Technical Service Bulletin (TSB) - VF7ZARMFB17321167

В2АU67Q0 : Версия 2 от 20/03/2015

ДЛЯ : JUMPER II И BVMS MLGU

ТРУДНОСТИ ПРИ ПЕРЕКЛЮЧЕНИИ ПЕРЕДАЧ (В ЧАСТНОСТИ, ПЕРВОЙ И ВТОРОЙ)

Рисунок : В0СQ016С

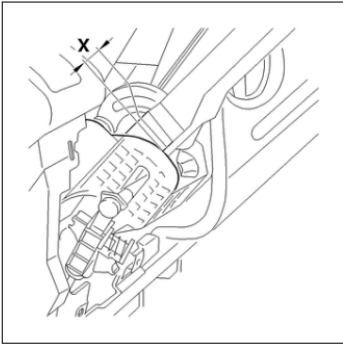
ВНИМАНИЕ : Изменение зазора X (рисунок ниже): Он изменяется от 1 мм до 1.2 мм. Рекомендуем внести исправления на страницах 17 и 20 брошюры по наладке (BRE)

Регулировка механизма переключения передач в соответствии с процедурой, описанной в брошюре по наладке JUMPER (BRE) 1013 F.
